**工程施工查核缺失改善對策及結果表**

標案名稱：○○○○線路土建統包工程（瀝青混凝土路面路肩高程低於排水溝蓋面缺失改善範例）

改善照片表(改善前、中、後同一角度拍攝)

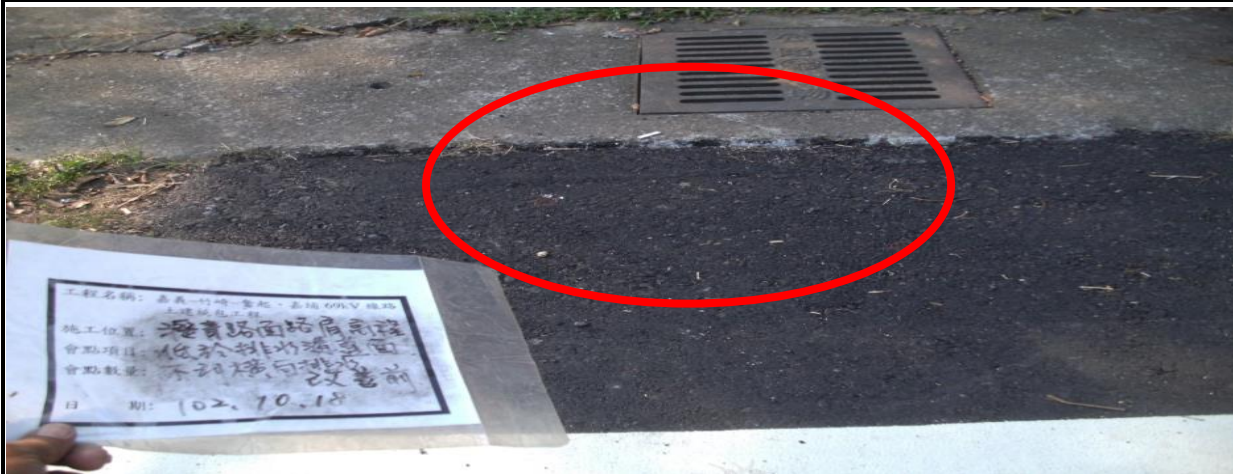
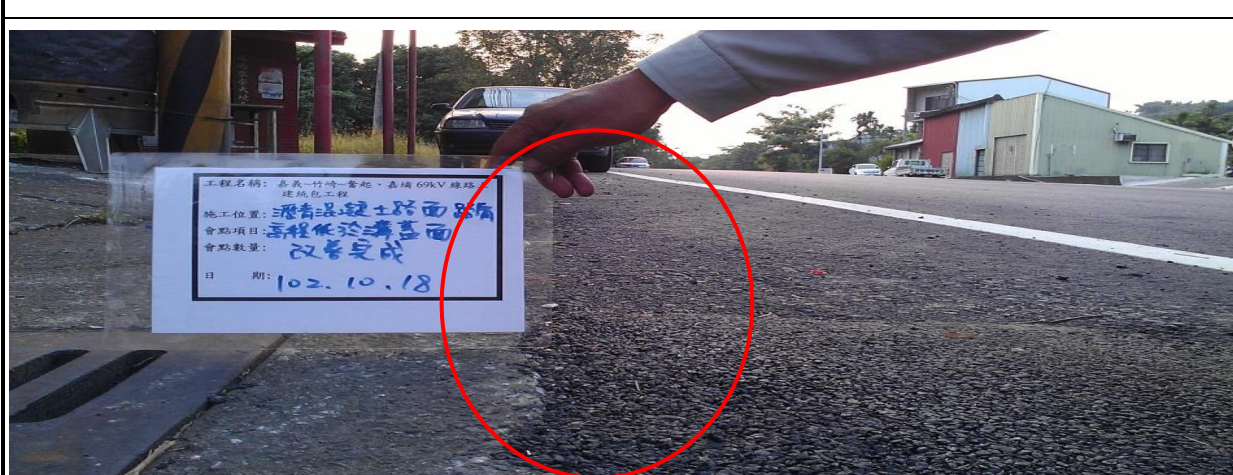
| 缺點事項                       | 改善對策及結果<br>(附佐證文件及照片請註明)  | 完成日期 | 備註<br>(未完成者請說明) |
|----------------------------|---|------|-----------------|
| 瀝青混凝土路面路肩高程低於排水溝蓋面，不利橫向排水。 | <p>一、原因分析：<br/>緊鄰道路邊溝部分刨除機無法有效刨除，致使後續於路肩部分鋪設瀝青混凝土路面時低於排水溝。</p> <p>二、矯正措施：<br/>以人工加鋪瀝青混凝土並以小型夯實機夯實平整以利橫向排水。</p> <p>三、預防對策：<br/>爾後瀝青混凝土鋪設時如遇路肩無法以鋪裝機鋪設時，承商必須加強以人工輔以小型夯實機壓實平整。</p> |      |                 |

說明：  
**(改善前)**  
路肩高程低於排水溝蓋面

說明：  
**(改善中)**  
路肩高程低於排水溝蓋面鋪平中

說明：  
**(改善後)**  
路肩高程低於排水溝蓋面已鋪平
